DRCC-IIo-211-2021

Proyecto:	“PROYECTO CIRCUITO 13-41B RESPALDO FARALLÓN”
Promotor:	PROMOTOR: EMPRESA DE DISTRIBUCIÓN ELÉCTRICA METRO OESTE, S.A. (EDEMET)
Rep. Legal:	Cinthya Camargo
Categoría:	I
Consultores ambientales:	CHRISTOPHER GONZÁLEZ - ALBERTO QUINTERO
Localización del proyecto:	Sobre servidumbre pública, corregimiento de Río Hato hasta la ciudad cabecera de Antón, provincia de Coclé.
Fecha de inspección:	20 de octubre de 2021
Fecha de informe:	22 de octubre de 2021
Participantes:	Rosa Montenegro – EDEMET, S.A. Manuel Rodríguez – EDEMET, S.A. Kiriam González – MiAMBIENTE Claudio Bernal - MiAMBIENTE

Figuras 1. SE de Farallón.

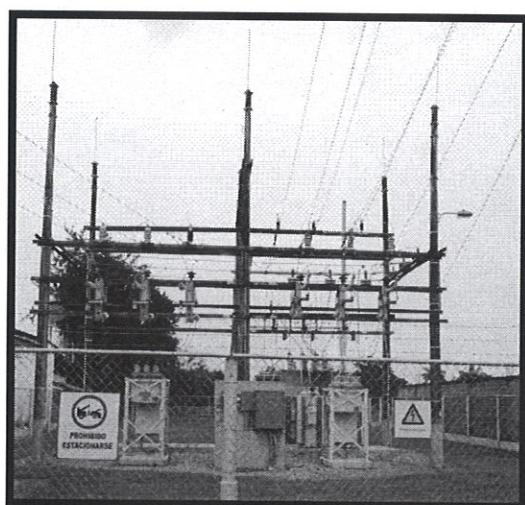
Observación 1: Durante el inicio del recorrido en la SE Farallón se confirma por parte del promotor del proyecto que el inventario forestal presentado en el EsIA no contempla el total de los árboles que podrán verse afectados o no por la ejecución del proyecto (puede variar la cantidad), esto debido a los cambios que puedan surgir por el desplazamiento de la nueva línea dentro del área de servidumbre de línea eléctrica existente. Según información suministrada por DIAM, la cobertura y uso de tierra del sitio, el polígono se ubica dentro de la categoría de “Área Poblada”, “Arroz”, “Bosque plantado de latifoliadas”, “Bosque latifoliado mixto secundario”, “infraestructura”, “otro cultivo anual”, “Rastrojo” y se ubica en el tipo II (Arable, algunas limitaciones en la selección de las plantas, requiere conservación moderada), IV (Arable, muy severas limitaciones en la selección de plantas, requiere un manejo muy cuidadoso o ambas cosas) y VI (No arable, con limitaciones severas, aptas para pastos, bosques, tierras de reservas) Requerido incluir al estudio de impacto ambiental, el respectivo inventario forestal final de las especies que se verán afectadas por la actividad.
